NH-660/2019

საკითხი: სკრინინგის ანგარიშის წარდგენა
Subject: Submission of Screening Report

ნენსკრა ჰესის მშენებლობის და ექსპლუატაციის პროექტში
შეტანილი ცვლილებები

სკრინინგის ანგარიში

ნახაზი 3.1. პროექტის 2015 და 2017 წლების ვარიანტები

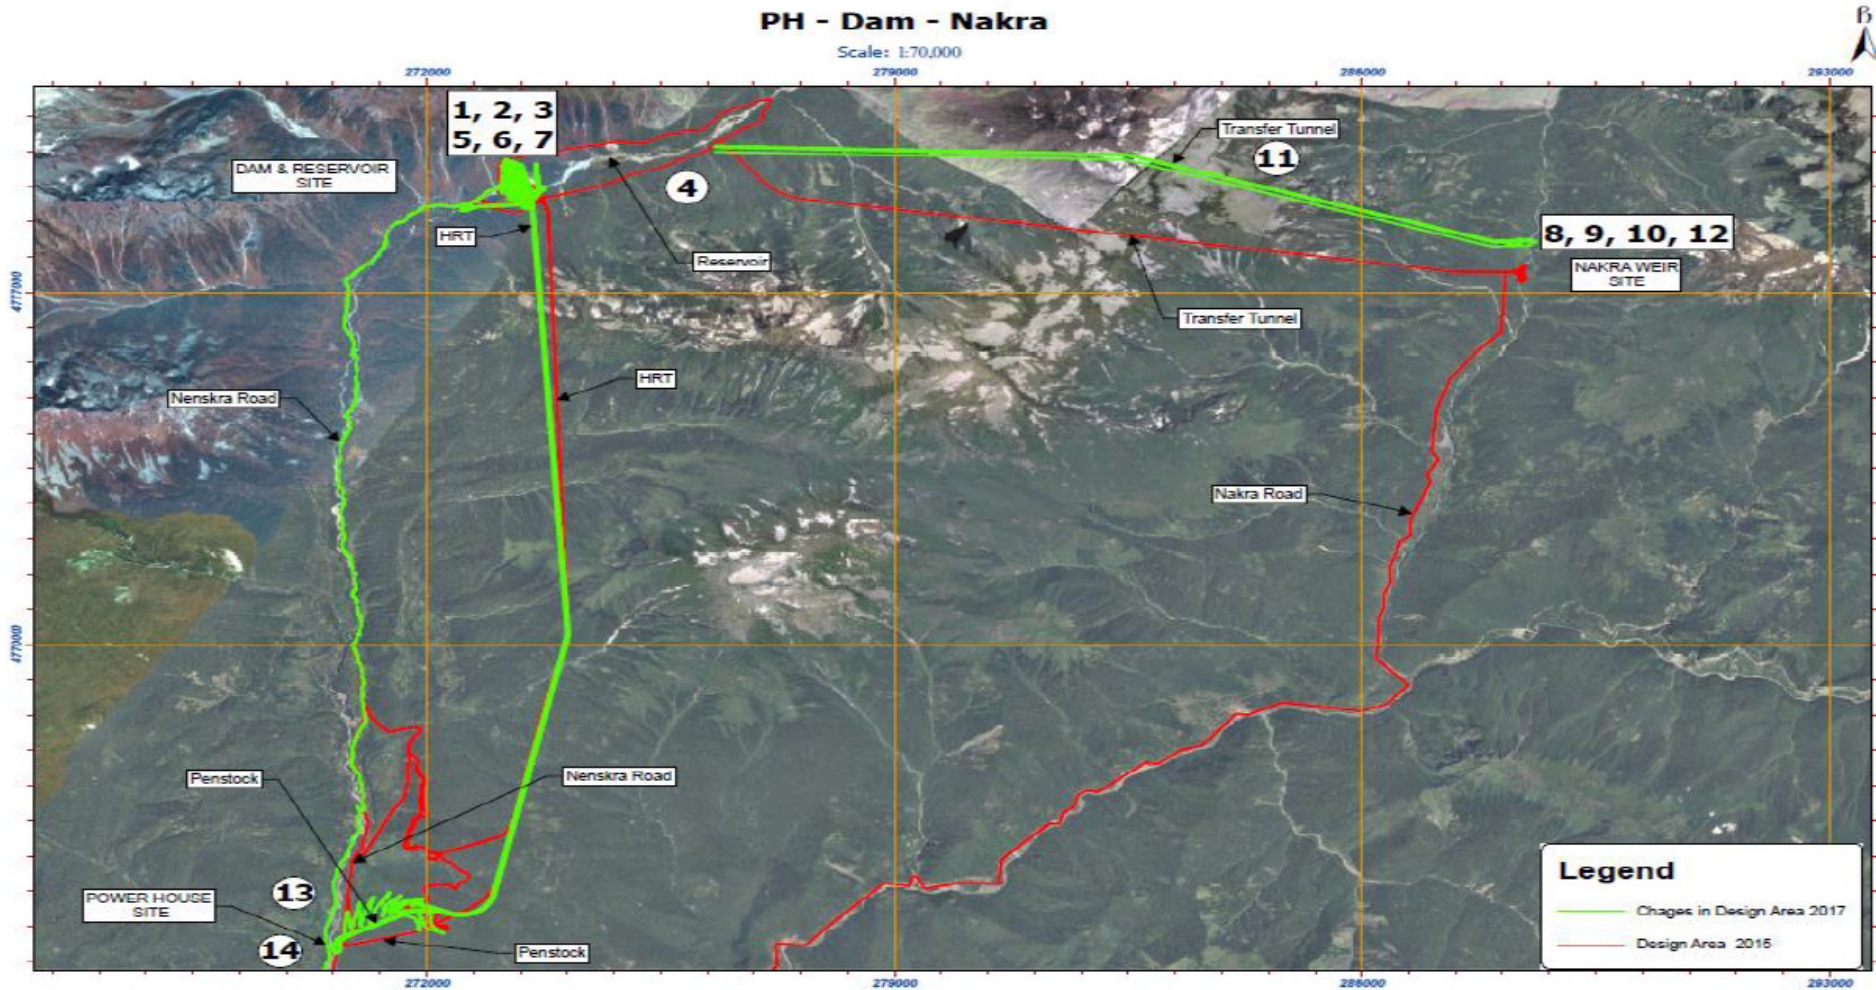
საპროექტო ცვლილებები მიღებულია პროექტის ოპტიმიზაციის პროცესში ჩატარებული დამატებითი კვლევების საფუძველზე და ითვალისწინებს ნენსკრა ჰესის მშენებლობის და ექსპლუატაციის პირობების გაუმჯობესებას. ამასთანავე საპროექტო ცვლილებების უმეტესობა დაკავშირებული იქნება გარემოზე ზემოქმედების რისკების გარკვეულად შემცირებასთან. საპროექტო ცვლილებების და თავდაპირველი პროექტის სქემა მოცემულია ნახაზზე 3.1.

ნახაზი 3.1.1. ვარიანტი A-წყალმიმღების განთავსება 1493 მ ნიშნულზე

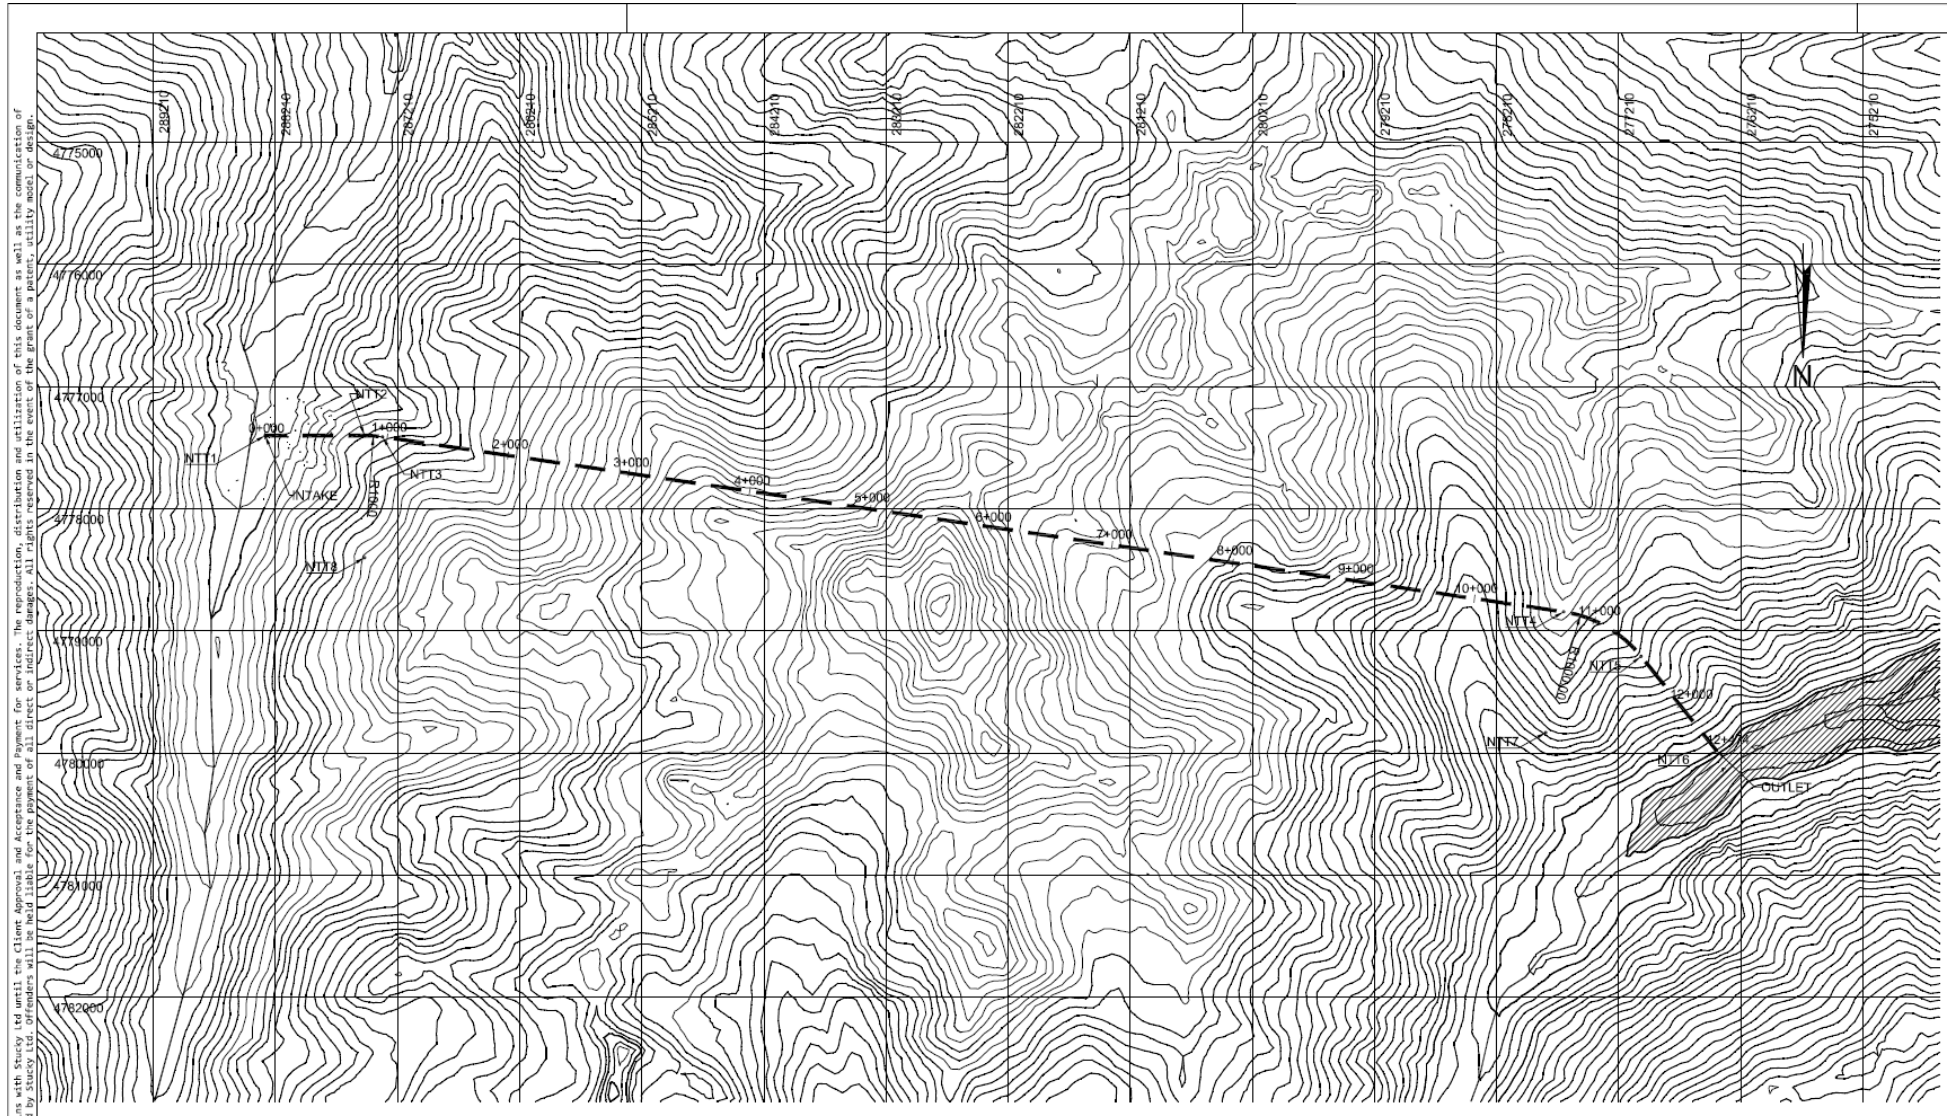
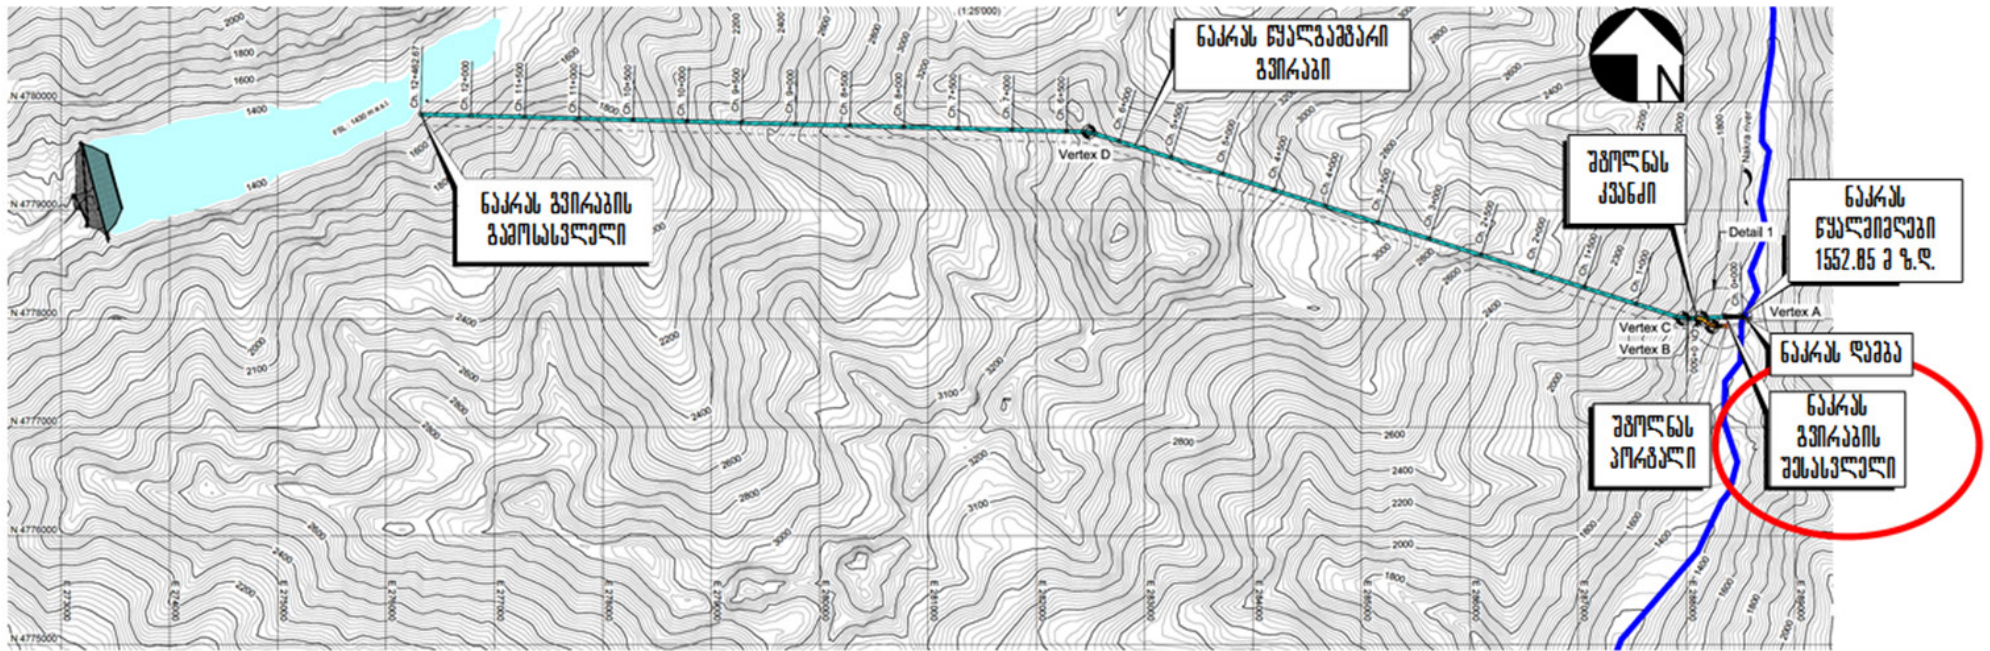
ნაკრას წყალმიმღების პროექტში შეტანილი ცვლილების მიხედვით წყალმიმღების გადატანა ხდება მდინარის ზედა ნიშნულზე. თავდაპირველი პროექტის მიხედვით, ნაკრას წყალმიმღების მოწყობა დაგეგმილი იყო ზღვის დონიდან 1493 ნიშნულზე (A ვარიანტი), რაზედაც გაცემულია ეკოლოგიური ექსპერტიზის დასკვნა და მშენებლობის ნებართვა. 2017 წელში პროექტის ოპტიმიზაციის შედეგად მიღებული იქნა გადაწყვეტილება წყალმიმღების 1552.85 მ ნიშნულზე (B ვარიანტი) გადატანის თაობაზე. თავდაპირველი ვარიანტით და მიღებული ვარიანტით განსაზღვრულ წერტილებს შორის დაცილება შეადგენს 622 მ-ს.

წყალმიმღების და წყალგადამყვანი გვირაბის სქემები თავდაპირველი და ოპტიმიზაციის პროცესში მიღებული ვარიანტების მიხედვით მოცემულია ნახაზებზე 3.1.1., 3.1.2

ნახაზი 3.3.1. ბუნებრივ ხევზე გათვალისწინებული დამბა და სადერივაციო არხი ხევის წყლის წყალსაცავში ჩაშვებისათვის

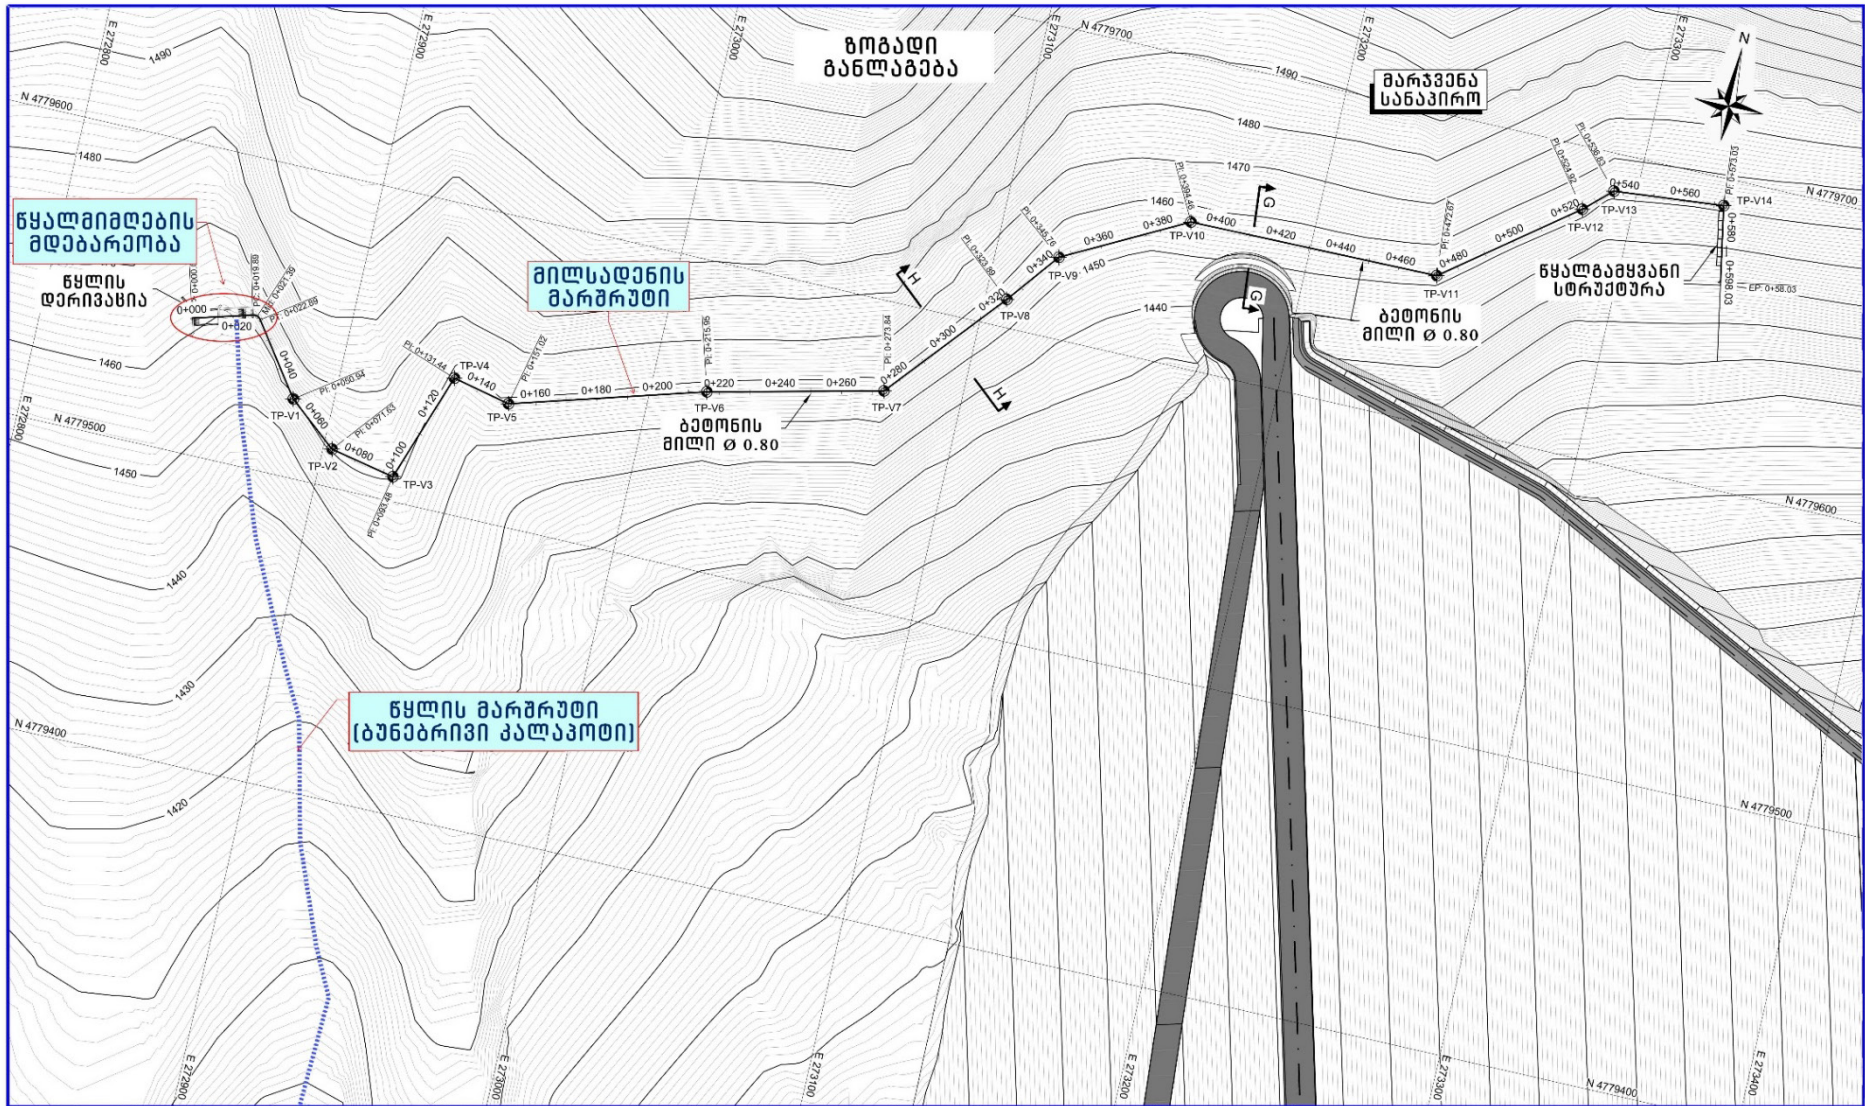
შემოთავაზებული ცვლილება გარემოსდაცვითი ღონისძიებაა და ამასთანავე პრაქტიკულად არაფერი არ შეიცვლება, რადგან ხევის წყალი დაუბრუნდება მის ბუნებრივ კალაპოტს ისე როგორც დღეს მოედინება. შესაბამისად საპროექტო ცვლილება ფიზიკურ და ბიოლოგიურ გარემოზე დამატებით ნეგატიურ ზემოქმედებას არ გამოიწვევს. შეიძლება ითქვას, რომ ცვლილება დადებითი ზემოქმედებას უფრო გამოიწვევს, რადგან ხევის წყალი დინებას გააგრძელებს თავის ბუნებრივ ხევში.

ნახაზი 3.4.1. ნაკრას წყალმიმღების თევზსავალის ჭრილები, მ 1:50

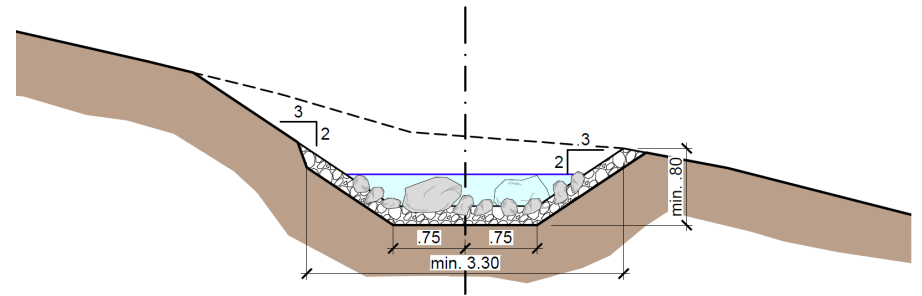
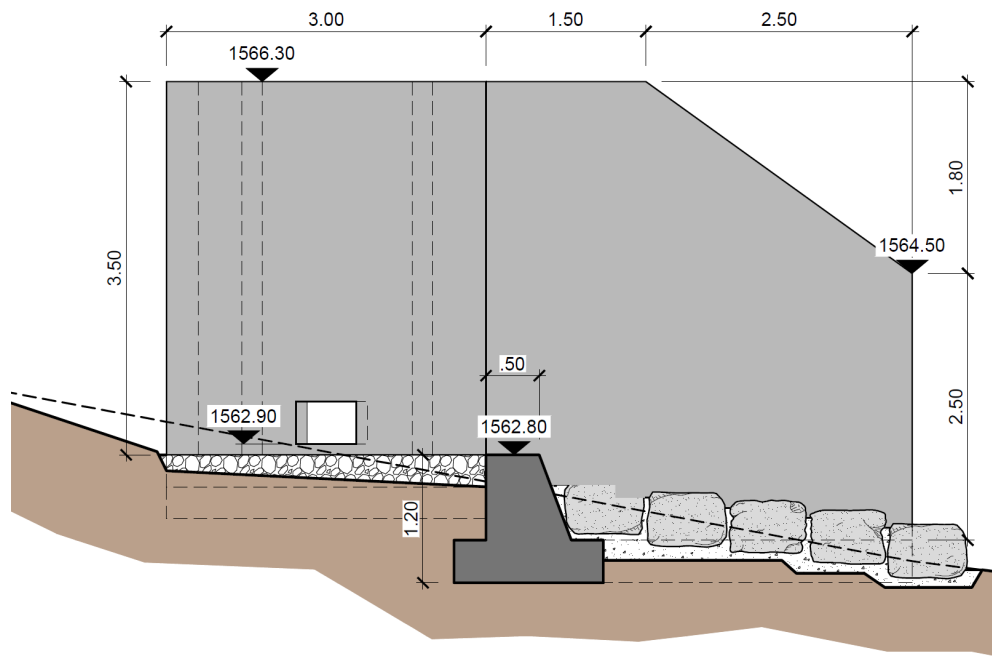
ნაკრას წყალმიმღების თავდაპირველი პროექტის მიხედვით, დამბაზე გათვალისწინებული იყო კიბისებური თევზსავალის, რაც საპროექტო ცვლილებების მიხედვით მომზადებული დამბისათვის არ ჩაითვალა მიზანშეწონილად. საპროექტო ცვლილებების მიხედვით, თევზსავალის მოწყობა დაგეგმილია მარცხენა სანაპიროს ფერდობზე და ის წარმოადგენს მდინარის ბუნებრივ კალაპოტთან მიახლოებულ არხს. თევზსავალის ზედა გასასვლელი მოეწყობა დამბის ზედა ბიეფიდან 130 მ-ის დაცილებით, ზღვის დონიდან 1562.80 მ-ის ნიშნულზე. თევზსავალის წყალმიმღები ნაგებობა მოეწყობა დამბის წყალსაცავის მაქსიმალური დონის ზედა ნიშნულზე, რათა შესაძლებელი იყოს მისი სადერივაციო ნაგებობებისგან დამოუკიდებლად ოპერირება. თევზსავალი ასევე განკუთვნილია ეკოლოგიური ხარჯის ($Q=1.2$ მ³/წმ) დამბის ქვედა ბიეფში გასაშვებად.
